44F-06-004

## 不具合連絡書

503486-0099

0.4 B/B CONN HGT=1.0 REC TERM

略図(必要な場合のみ)

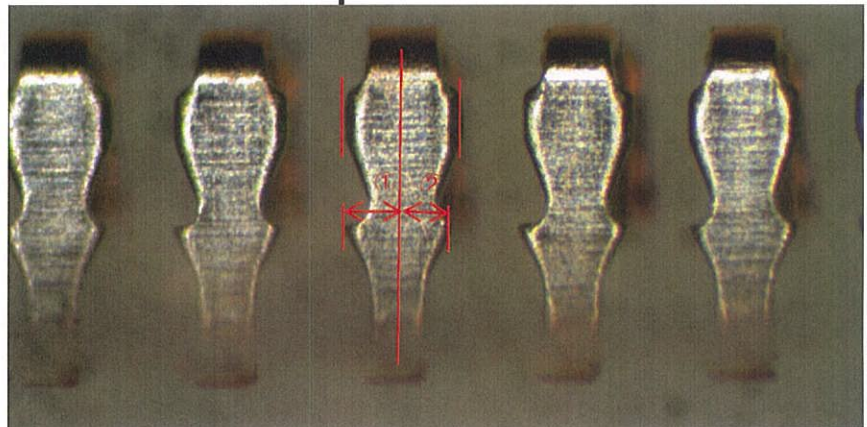
アンカー部対称度NG

①0.134

②0.112

※対称度規格0.02MAXの  
ところ0.022(客先情報提
